**Demande d'autorisation présentée par la SPLA Lyon Confluence en vue d'être autorisée, au titre des articles L 214-1 et suivants du code de l'environnement, à réaliser le projet d'aménagement des espaces publics urbains de la ZAC 2 Lyon Confluence dans le 2<sup>ème</sup> arrondissement de Lyon**

**ENQUETE PUBLIQUE du 20 janvier au 19 février 2014 inclus**

OBJET	MEMOIRE EN REPONSE AUX OBSERVATIONS FORMULEES LORS DE L'ENQUETE PUBLIQUE SUR LE DOSSIER LOI SUR L'EAU DE L'AMENAGEMENT ZAC CONFLUENCE PHASE 2		
-------	---	--	--

AUTEURS      LAURENT JAMET – SPL LYON CONFLUENCE      DATE      7 MARS 2014  
ADELE DE HAUTECLOCQUE – ARTELIA  
EDOUARD TISSIER – ANTEA  
PIERRE HIERRY, JOËLLE CHAUBEAU - ARCADIS

**Fig. 2. Résultats des investigations du DO 181**

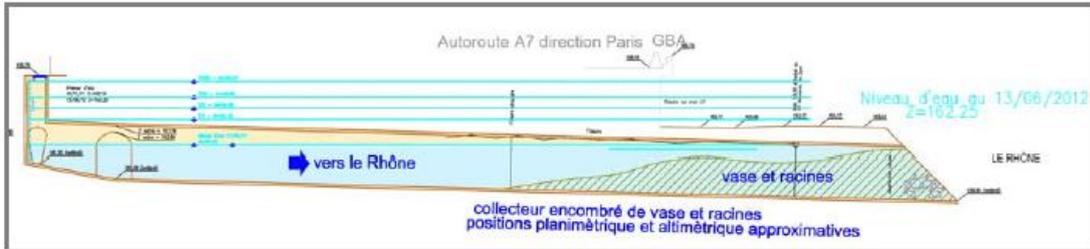
Par la suite : « des investigations ont révélé une obturation du déversoir côté Rhône », que « le déversoir 181 ne fonctionne pas », enfin « le Grand-Lyon ne souhaite pas modifier le déversoir d'orage ».

Ces éléments semblent contradictoires ; le collecteur DO 181 doit être utilisé pour le rejet des eaux pluviales alors que ce dernier ne fonctionne pas et qu'aucune modification n'est prévue.

Pouvez-vous apporter les réponses nécessaires à la compréhension de ce paragraphe et donc à l'évacuation des eaux pluviales, notamment en commentant la figure 10 de la page 15 ?

Dans le cadre des études d'aménagements de la ZACII, des investigations complémentaires ont été menées au droit du déversoir d'orage. Ces investigations ont révélé une obturation du déversoir côté Rhône.

Par ailleurs, la vanne présente au niveau de la branche déversante est en position fermée. En conséquence, le déversoir d'orage 181 ne fonctionne pas. Aucun déversement du réseau unitaire vers le Rhône ne se fait au droit du DO 181.

Fig. 4. Vue en plan - DO 181 -fonctionnement futur

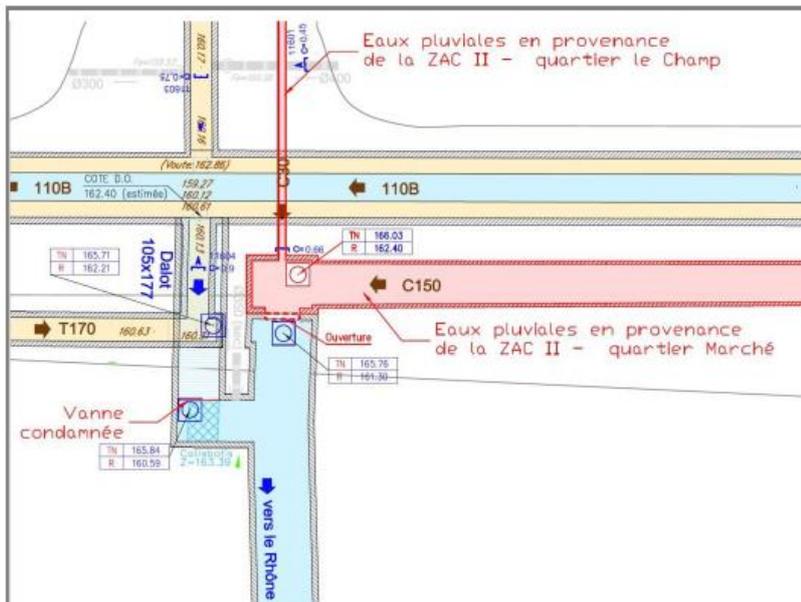
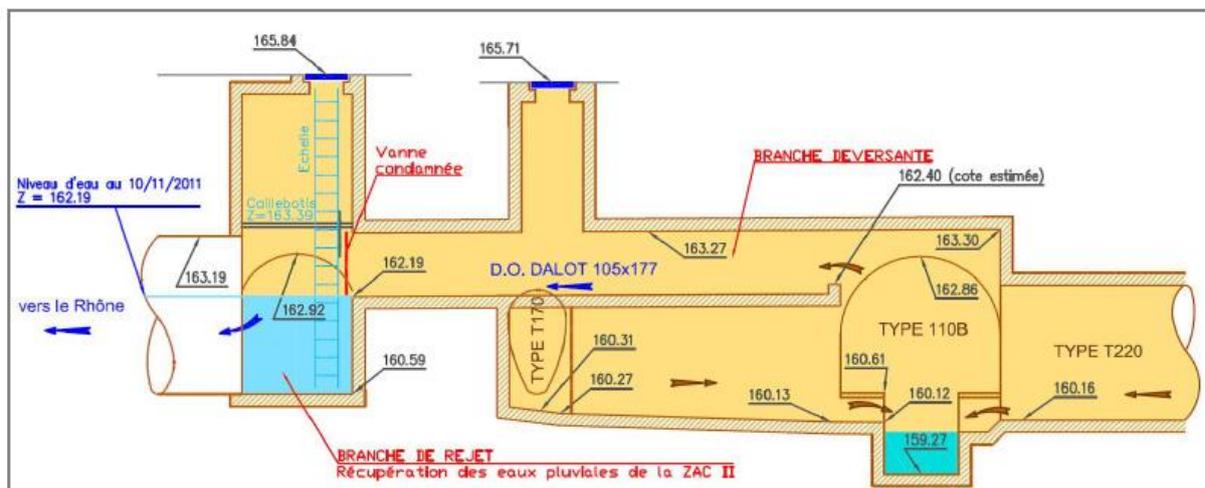
Pouvez-vous récapituler les lieux de rejet des eaux pluviales pour le quartier du Marché et des champs ?

Le rejet des eaux pluviales de la ZAC II se fera dans le Rhône par l'intermédiaire de la branche de rejet du déversoir d'orage DO 181 (voir figure suivante). **Le déversoir en lui-même ne sera pas modifié.**

Les eaux pluviales de la ZAC II : quartier Marché et quartier Champ seront rejetées au Rhône par l'intermédiaire de la branche de rejet du déversoir d'orage DO 181.

Du fait de l'état dégradé de la branche de rejet du déversoir d'orage DO 181, des travaux de réhabilitation seront nécessaires pour permettre d'utiliser l'ouvrage pour la gestion des eaux pluviales. Ces travaux seront entrepris par le GRAND LYON.

**Fig. 6. Coupe des noues**

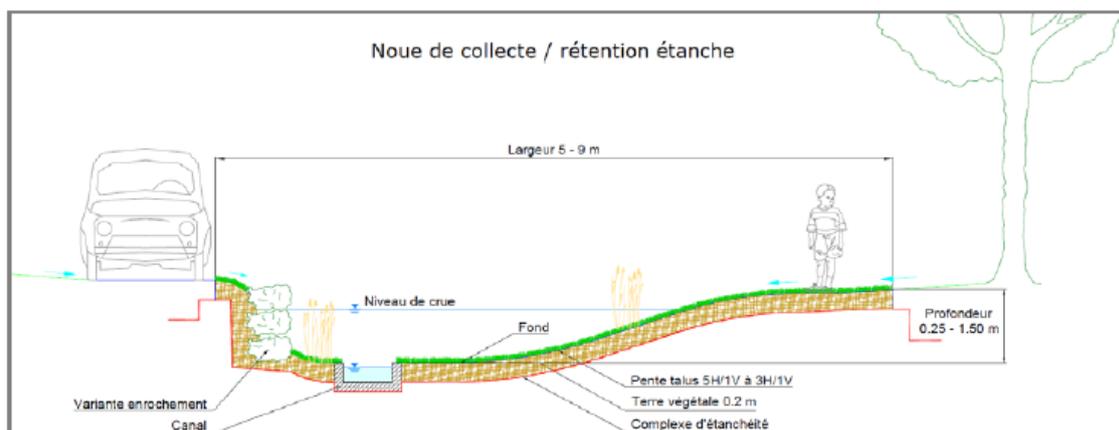
**Dans son avis, l'AECGDD recommande de décrire « le dispositif d'étanchéité pérenne du fond des noues du quartier du Champ ». Dans le dossier soumis à enquête publique, il est simplement annoncé que « les noues seront imperméabilisées grâce à une géomembrane ». Pouvez-vous compléter ce point ?**

**Par ailleurs, l'étude d'impact précise (page EII-19 ; Etude d'impact – ZAC Lyon Confluence 2<sup>ème</sup> phase (octobre 2012) : « en revanche, la nature même des sols (remblais artificiels sous anciennes îlons ...) constitue un risque potentiel d'instabilité des couches superficielles particulièrement profondes dans ce secteur ».**

**L'instabilité des terrains ne risque-t-elle pas à terme de remettre en cause l'imperméabilité des noues et de nécessité des coûts d'entretien/rénovation très importants ?**

Une fois les terrassements et les éventuelles purges de poches réalisées, un complexe d'étanchéité (géotextile / géomembrane / géotextile) sera aménagé sous la future noue. Ce complexe d'étanchéité sera recouvert de terre végétale puis engazonné.

Le fond de la noue aussi appelé « canal » sera renforcé. Les dispositifs permettant de renforcer le canal (béton, enrochements,...) seront définis dans les phases ultérieures de conception du projet.

L'aménagement des noues dans le quartier du Champ impactera des couches très superficielles du sol. Dans la pratique, lors des terrassements, les zones instables seront purgées et remplacées par du matériau d'apport simple. D'autre part, le point bas des noues (le centre du profil en travers) sera renforcé.

Fig. 7. Pompage en phase chantier des parkings

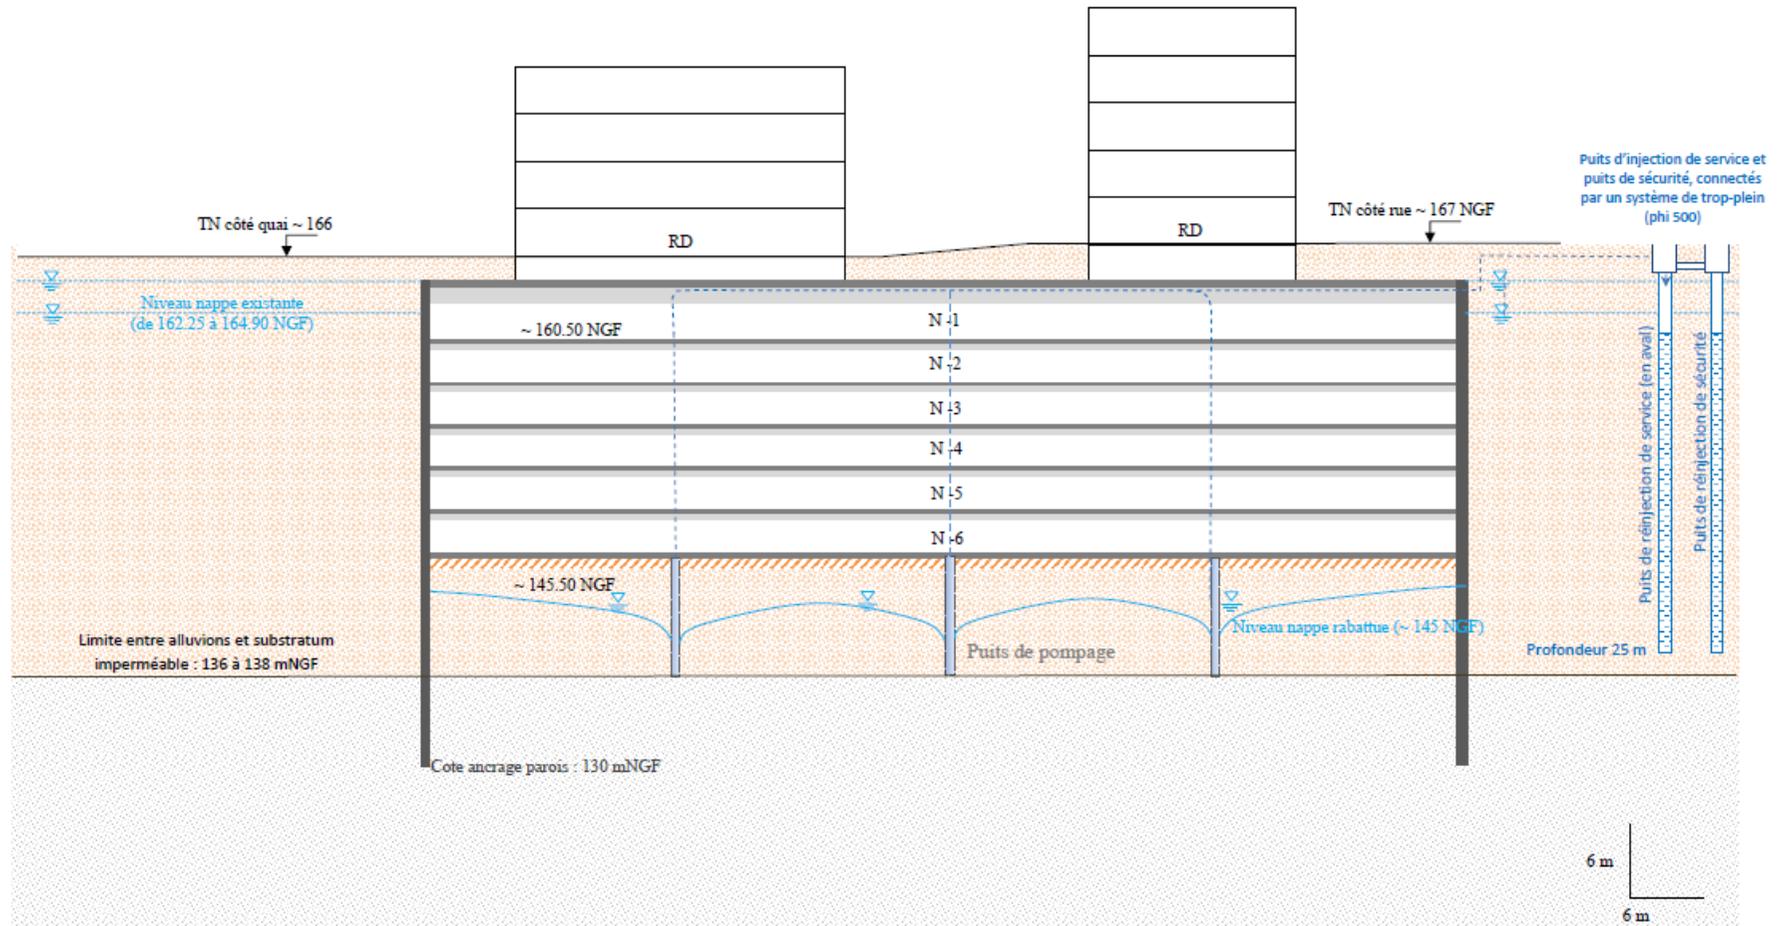
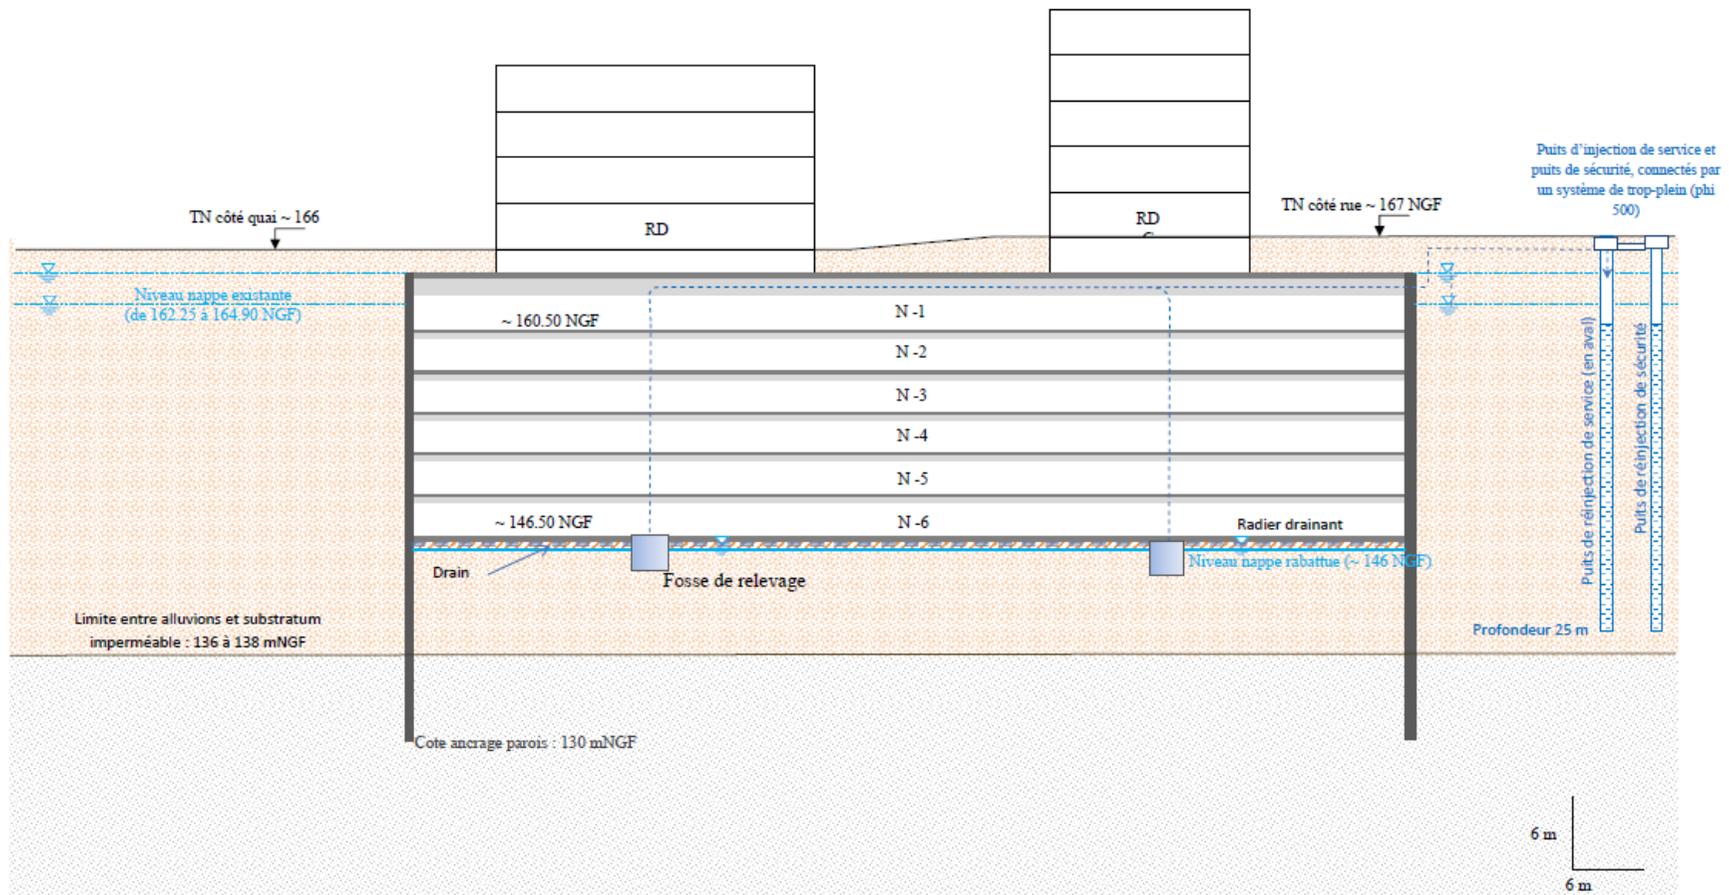
Page 27, il est indiqué que « les pompes rejettent les eaux de la nappe basse dans un réseau de buses qui reliera les deux puits afin de réguler le débit global d'infiltration ». Par la suite, il n'est plus évoqué la présence de ce réseau de buses (ni dans le texte ni sur les cartes).

Ce système sera-t-il effectivement mis en place ? Pouvez-vous le décrire ? Quelle conséquence sur la nappe et au niveau de la simulation des figures 40 et 41 ?

Un réseau de buses sera effectivement mis en place entre les deux puits de chantier. Il consistera à la mise en œuvre d'une buse en béton diamètre 500mm, sans pente, entre les deux puits d'injection. Ces puits sont distants d'une vingtaine de mètres, la canalisation sera disposée entre les regards de tête de puits conformément à la figure 19 et aura une couverture de 1 mètre environ, soit un fil d'eau voisin de 165.50 NGF. Cette canalisation sera donc au-dessus des plus hautes eaux.

Nous joignons la figure 17 rectifiée indiquant les deux puits d'injection et leur liaison de sécurité.

Un réseau identique sera disposé entre les deux puits définitifs conformément à la figure 18 rectifiée ci-jointe.

Les buses permettront de réguler l'arrivée d'eau entre les forages de rejet aussi bien sur l'installation provisoire en phase chantier que sur l'installation définitive lors de l'exploitation. Ces buses étant étanches, l'eau transitera pour se rejeter dans les forages de rejet et s'infiltrer ensuite dans la nappe. Il n'y aura donc pas d'interaction directe entre les buses et la nappe par infiltration. De même, les buses étant situées au-dessus du niveau de plus hautes eaux, ces dernières ne constitueront pas un écran hydraulique vis-à-vis de l'écoulement de la nappe.

Fig. 9. Coupe transversale du parking - formations rencontrées

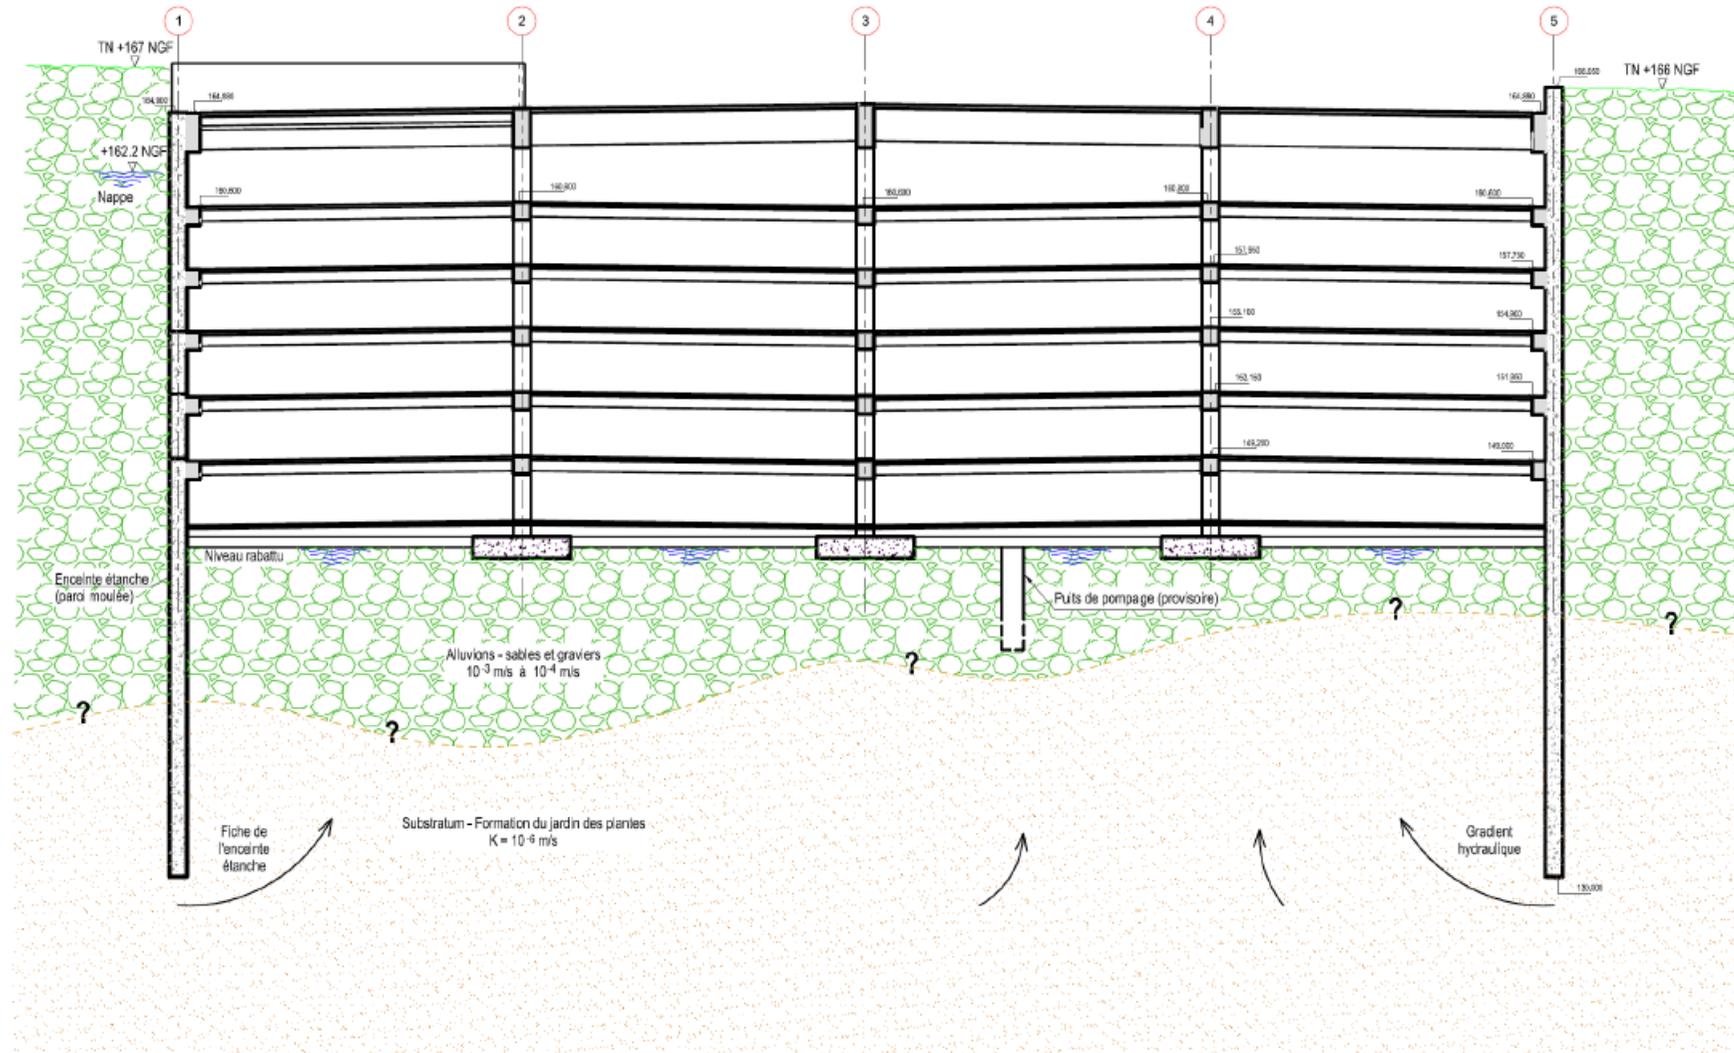
Avez-vous des documents supplémentaires à fournir concernant la technique de construction retenue pour ces parkings ?

La technique de construction retenue pour ces parkings est illustrée dans le schéma page suivante ; le parking sera construit à l'abri d'une enceinte périphérique étanche (paroi moulée) ancrée dans le substratum (faible perméabilité).
